Município de São João da Boa Vista

OFÍCIO N° 1.047/2025/GAB/SG

DESPACHO: Nº 545/2025/DTS/GAB

ASSUNTO: Reformular faixa de pedestres na R. Henrique Cabral de Vasconcelos, nº 2.472

Figura 6.5

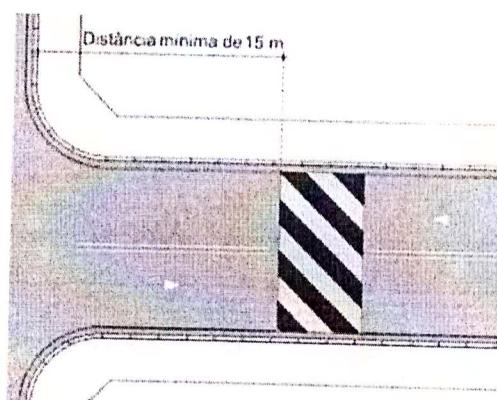
Entretanto, a ondulação existente, acima citada, está em desacordo com o Manual Brasileiro de Sinalização de Trânsito, Volume VI – Dispositivos Auxiliares, o qual prevê a construção deste tipo de dispositivo auxiliar há 15 m do alinhamento do meio fio, portanto, necessita ser retirada e reconstruída em outro local, o qual os profissionais acima citados indicam o local onde se pretende construir uma faixa de pedestres, conforme foto (02) anexa.

- a) Em via urbana, o dispositivo próximo à esquina deve distar no mínimo 15,0m do alinhamento do meio-fio ou da linha de bordo da via transversal (Figura 6.5);

Como medida para atenuar a possibilidade de acidentes no local, após a retirada da ondulação transversal, solicitaremos a sua reconstrução no local mencionado.
